EDITAL DE ATO CONVOCATÓRIO N.º 055/2025

OBJETO DA SELEÇÃO: Contratação de empresa especializada em serviços de engenharia, com o intuito de executar a obra estrutural do projeto PA1016, Planta de CPFI – Fase I.

RESPOSTAS ÀS DÚVIDAS N° 04

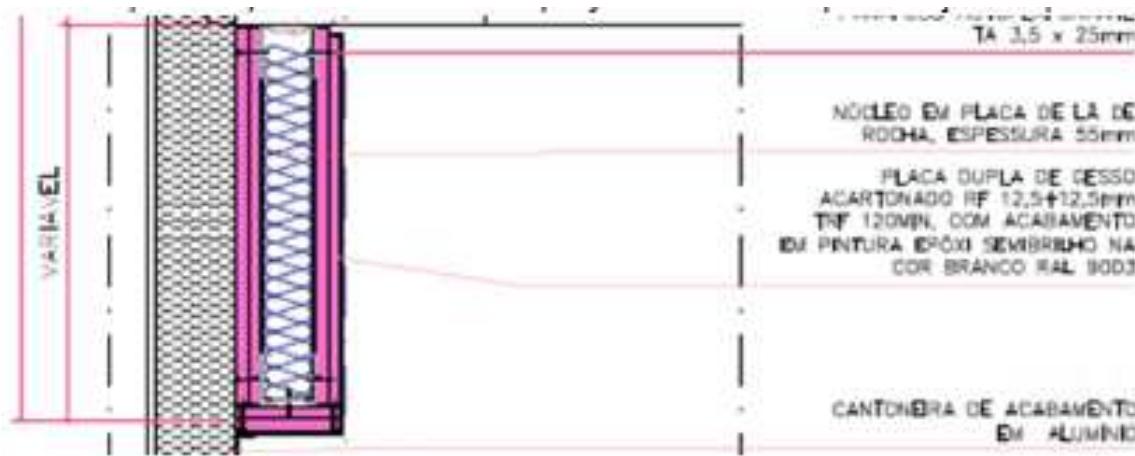
PERGUNTA 07: Na planilha, no memorial e no projeto consta a especificação de parede em drywall com resistência ao fogo de 120 minutos, composta por quatro chapas de 12,5 mm (conforme imagem abaixo).

Entretanto, de acordo com a NBR 15758-1 (ver tabela abaixo), para paredes em drywall com TRRF de 120 minutos, o sistema usualmente recomendado é composto por duas chapas de gesso acartonado RF de 15 mm em cada lado. Assim, entendemos que este seria o sistema adequado a ser proposto.

Nosso entendimento está correto?

RESPOSTA: Conforme manifestação apresentada pela Diretoria de Engenharia: “Ciente da tabela de requisitos apresentada, a especificação inicial indicava a execução do fechamento com 04 chapas de gesso acartonado RF de 15 mm, resultando em uma TRRF de 120 minutos. Entretanto, conforme o detalhamento construtivo desenvolvido, foi proposta a utilização de 04 chapas de gesso acartonado RF de 12,5 mm, cuja composição, isoladamente, proporciona uma TRRF aproximada de 90 minutos, conforme performance usual do sistema.

Adicionalmente, o conjunto prevê a aplicação de núcleo de lã de rocha com espessura de 55 mm, cuja capacidade de resistência ao fogo contribui com aproximadamente mais 90 minutos de desempenho térmico, de acordo com propriedades reconhecidas do material para barreiras corta-fogo. Dessa forma, a TRRF total estimada do conjunto supera a exigência mínima de 120 minutos, garantindo desempenho adequado e até superior às especificações normativas inicialmente indicadas.”

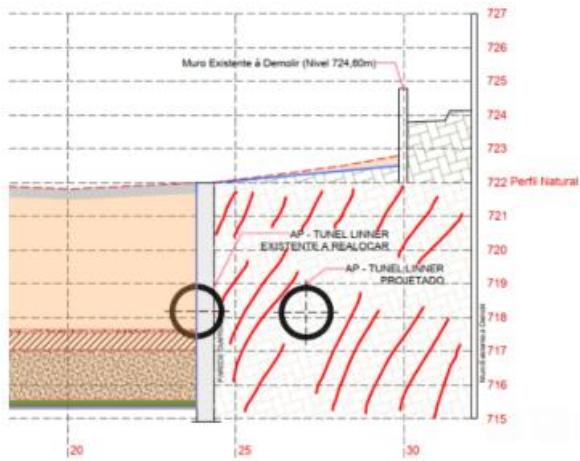
PERGUNTA 11: Solicitamos esclarecer se a região indicada no print abaixo— referente ao projeto de terraplenagem DOP-A1016-PE-CI-DE-2100 — está prevista para aterro. A leitura do projeto não permite confirmar essa consideração.

RESPOSTA: Conforme manifestação apresentada pela Diretoria de Engenharia: “Conforme legenda na folha do projeto a região indica é de solo existente.”
